LAUTERBOURG

NOTE DE PRESENTATION

MODIFICATION N°1 ENQUETE PUBLIQUE UNIQUE

5.2.1.3. Modification de l'annexe 5 – Schéma des articles U2b et AU2b du règlement :

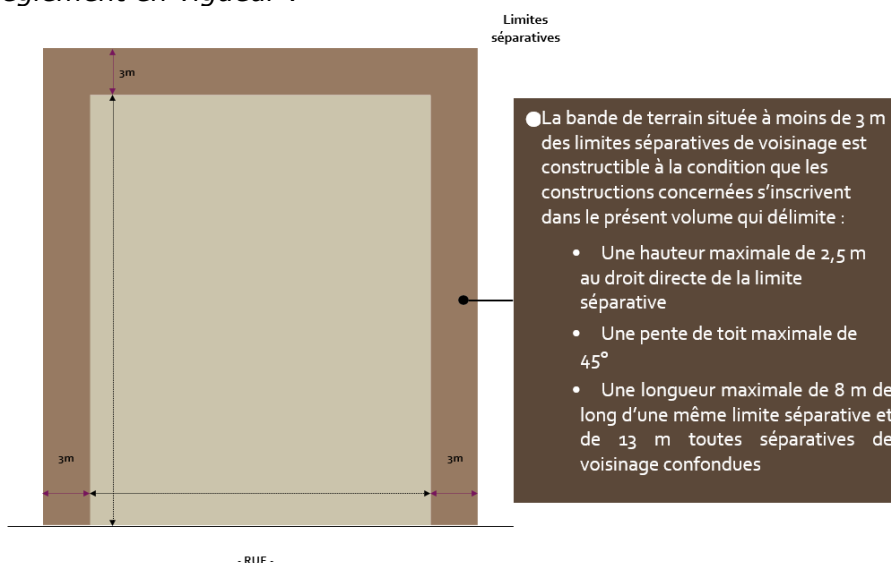
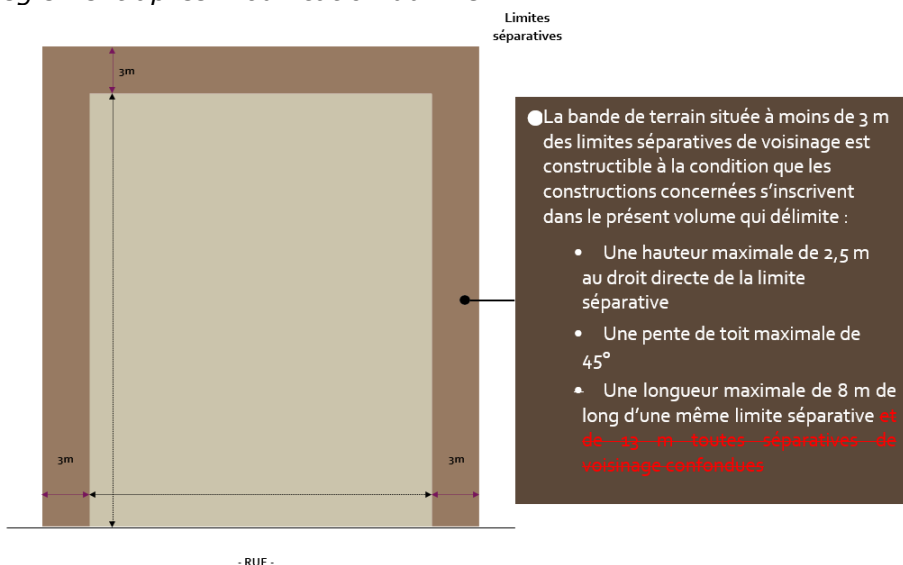
Extrait du règlement en vigueur :

Extrait du règlement après modification du PLU :

7.2.1.1. Modification de l'article U5 :

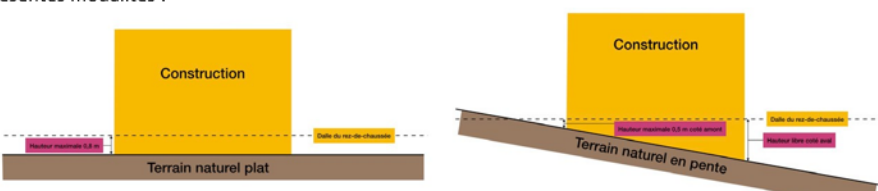
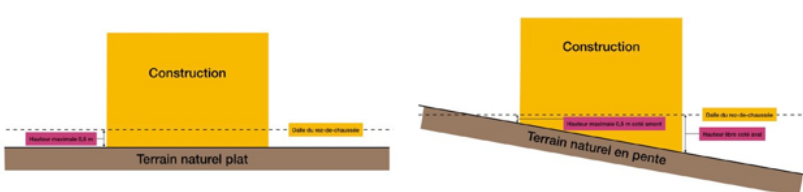
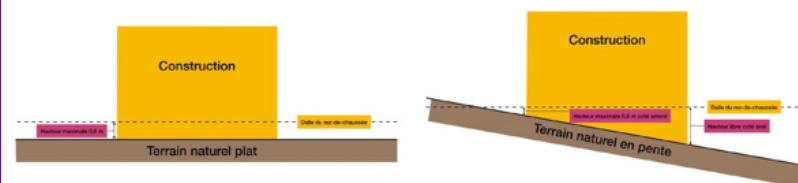
SOUBASSEMENT ET EXHAUSSEMENT DES CONSTRUCTIONS	- Hors secteur Ue, le niveau supérieur de la dalle du rez-de-chaussée ne pourra être supérieur à 0,8 mètre par rapport au terrain naturel préexistant. Dans le cas de construction en pente, ce seuil est ramené à 0,5 mètre côté amont, mais peut être dépassé côté aval. Le schéma ci-dessous illustre les présentes modalités :  Voir les schémas en grand format en annexe - Dans le secteur Ue, dans les zones inondables non couvertes par un plan de prévention des risques opposables, mais identifiées dans les documents annexés au PLU, le niveau supérieur de la dalle du rez-de-chaussée devra être supérieur à la cote des plus hautes eaux (CPHE) connue, surmontée d'une revanche de 0,30m.
--	--

SOUBASSEMENT ET EXHAUSSEMENT DES CONSTRUCTIONS	Le niveau supérieur de la dalle du rez-de-chaussée ne pourra être supérieur à 0,8 mètre par rapport au terrain naturel préexistant. Dans le cas de construction en pente, ce seuil est ramené à 0,5 mètre côté amont, mais peut être dépassé côté aval. Le schéma ci-dessous illustre les présentes modalités :  Voir les schémas en grand format en annexe
--	--

SOUBASSEMENT ET EXHAUSSEMENT DES CONSTRUCTIONS	- Dans les zones inondables non couvertes par un plan de prévention des risques opposables, mais identifiées dans les documents annexés au PLU, le niveau supérieur de la dalle du rez-de-chaussée devra être supérieur à la cote des plus hautes eaux (CPHE) connue, surmontée d'une revanche de 0,30m. - Hors zones inondable ci-dessus et hors secteur Ue, le niveau supérieur de la dalle du rez-de-chaussée ne pourra être supérieur à 0,8 mètre par rapport au terrain naturel préexistant. Dans le cas de construction en pente, ce seuil est ramené à 0,5 mètre côté amont, mais peut être dépassé côté aval. Le schéma ci-dessous illustre les présentes modalités :  Voir les schémas en grand format en annexe
--	--

- Dans les zones inondables non couvertes par un plan de prévention des risques opposables, mais identifiées dans les documents annexés au PLU, le niveau supérieur de la dalle du rez-de-chaussée devra être supérieur à la cote des plus hautes eaux (CPHE) connue, surmontée d'une revanche de 0,30m.
- Hors zone inondable, Le niveau supérieur de la dalle du rez-de-chaussée ne pourra être supérieur à 0,8 mètre par rapport au terrain naturel préexistant. Dans le cas de construction en pente, ce seuil est ramené à 0,5 mètre côté amont, mais peut être dépassé côté aval. Le schéma ci-dessous illustre les présentes modalités :

11.2.2. Plans de règlement

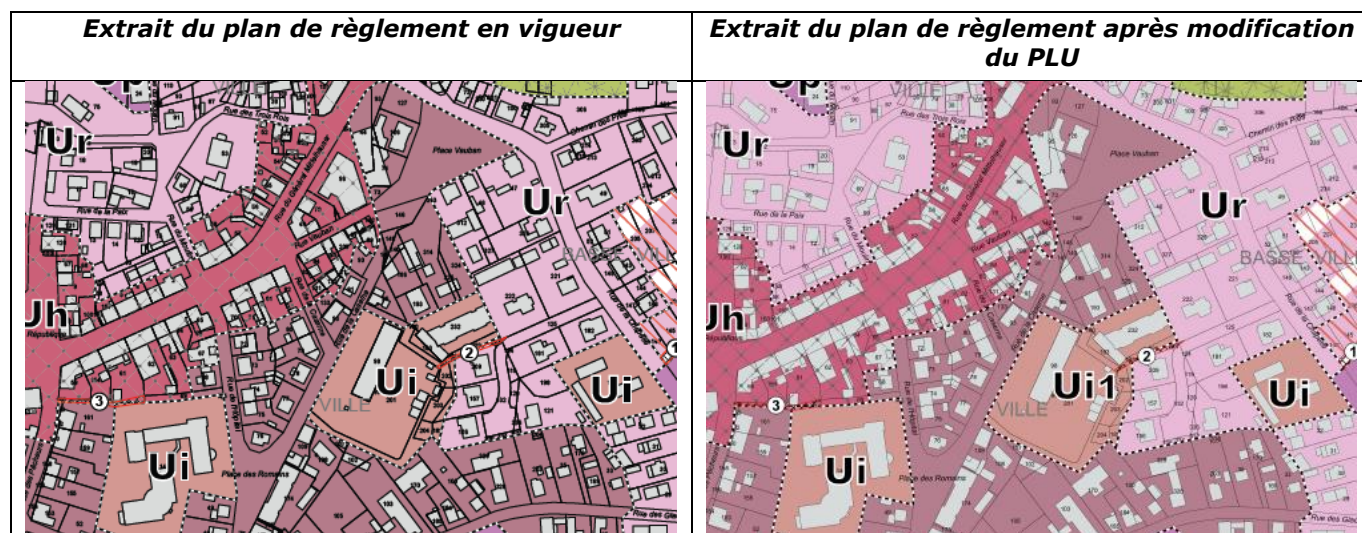
Le plan de règlement est modifié comme suit :

12.2.2. Plans de règlement

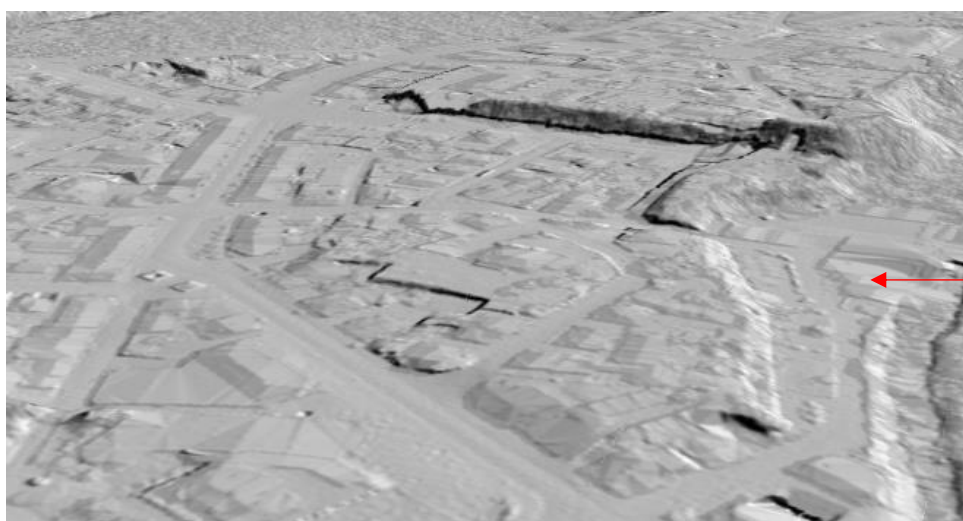
Le plan de règlement est modifié comme suit :

13.2.2. Plan de règlement

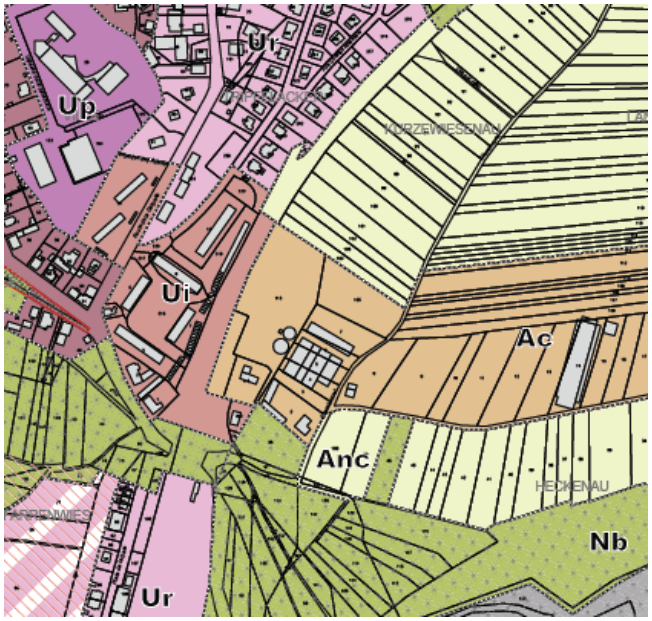
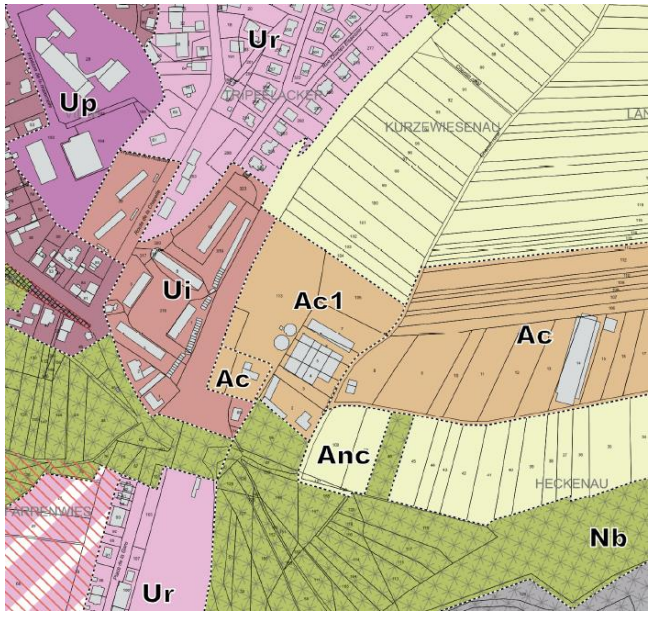
Le plan de règlement est modifié comme suit :

Extrait du plan de règlement en vigueur	Extrait du plan de règlement après modification du PLU
 Carte d'urbanisme en vigueur montrant des zones classées Up (habitat individuel), Ur (zone urbaine), Ac (zone agricole), Anc (zone agricole naturelle), et Nb (zone naturelle). Des parcelles sont identifiées par des noms comme KURZWESENAN, HECKENAU, et BIRKENWIES.	 Carte d'urbanisme après modification du PLU. Les zones Up, Ur, Ac, Anc, et Nb sont toujours présentes. Une nouvelle zone Ac1 a été créée, et la zone Ur a été subdivisée en Ur et Ui. Les parcelles KURZWESENAN, HECKENAU, BIRKENWIES, et LA sont toujours indiquées.

14.2.2. OAP

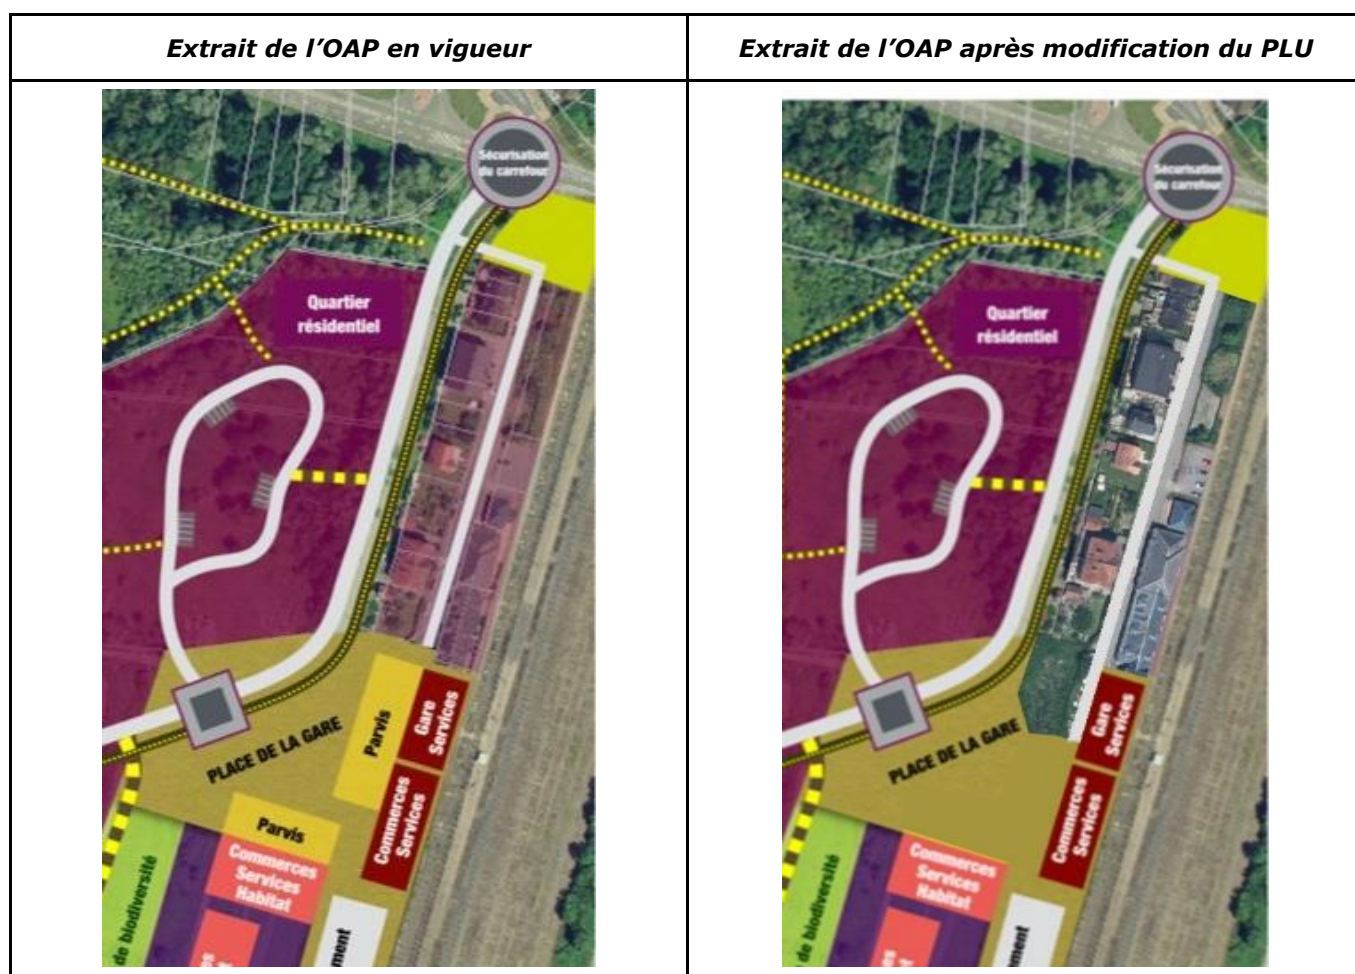
L'ensemble des cartes de l'OAP relative au site sud sont modifiées comme suit afin de sortir la parcelle 118 :
